**AVIS RELATIF À LA PROTECTION
CONTRE LES EVENTUELS EFFETS NOCIFS ET NUISANCES
PROVOQUÉS PAR LES RAYONNEMENTS NON IONISANTS
GÉNÉRÉS PAR DES ANTENNES ÉMETTRICES STATIONNAIRES**

Commune : SOIGNIES - Exploitant : PROXIMUS

Référence exploitant : 67NAA_02

Rapport n° 2543 / 2023

Figure 1 : Vue en plan des lieux de séjour et des points de contrôle

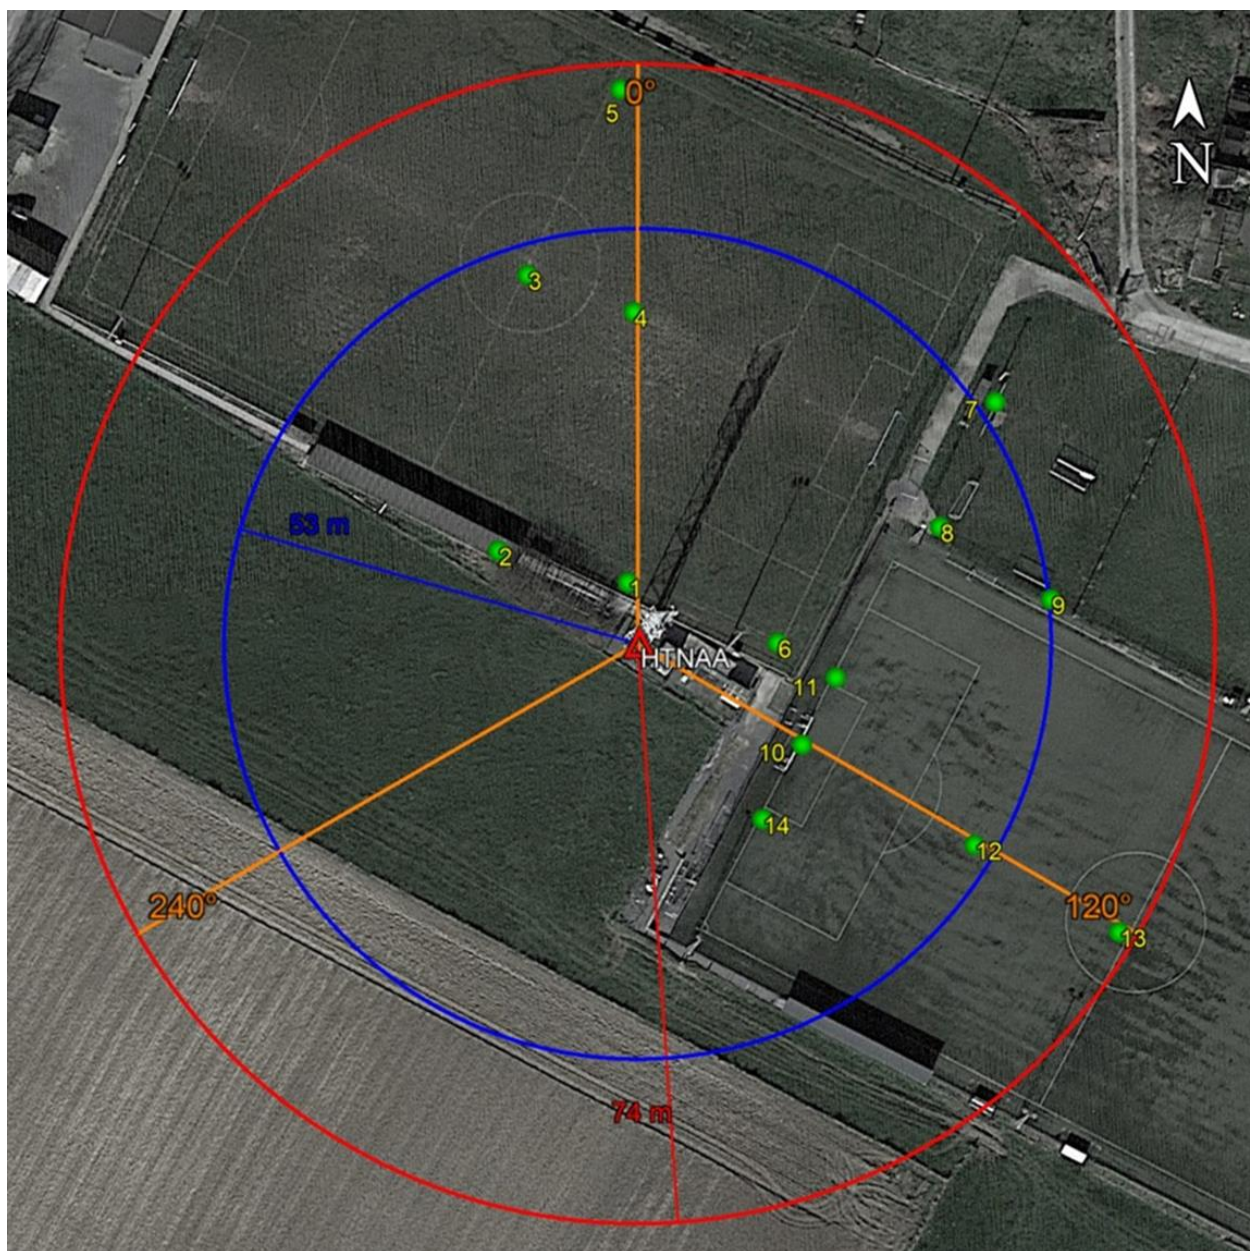
Les fréquences d'émission, la puissance rayonnée par chacune des antennes et leur gain permettent de déterminer le rayon de la zone à analyser. Tout dépassement de la limite par installation est exclu en dehors de cette zone. Le tableau 2 reprend les 35 LS² pour lesquels l'indice d'exposition est le plus élevé. Les différentes colonnes indiquent :

- le numéro du point de contrôle repris sur un des plans de la figure 1;
- le numéro du LS dans lequel se trouve le point de contrôle de la 1^{ère} colonne ;
- l'atténuation d'obstacle prise en compte pour le calcul de l'indice d'exposition dans le LS ;
- le résultat du calcul de l'indice d'exposition.

N° point de contrôle	LS	Atténuation (dB)	Indice d'exposition relatif à la limite par installation IE_i
4	LS1	0,0	0,036
12	LS10	0,0	0,027
3	LS1	0,0	0,022
10	LS10	0,0	0,020
13	LS10	0,0	0,018
5	LS1	0,0	0,016
11	LS10	0,0	0,013
14	LS10	0,0	0,012
1	LS1	0,0	0,011
9	LS7	0,0	0,011
6	LS1	0,0	0,010
8	LS7	0,0	0,009
7	LS7	0,0	0,007
2	LS1	0,0	0,005

En ce qui concerne les antennes de l'installation mentionnées dans le tableau 1, la distance maximale à laquelle la limite pourrait être atteinte, à l'extérieur, est égale à 72,8 m. S'il n'y a pas de LS à une distance inférieure, les antennes respectent forcément la limite d'immission.

Dans le cas des LS situés à l'intérieur des bâtiments, une atténuation d'obstacle est prise en compte et il en résulte que la distance maximale à laquelle la limite pourrait être atteinte se réduit à 51,5 m.
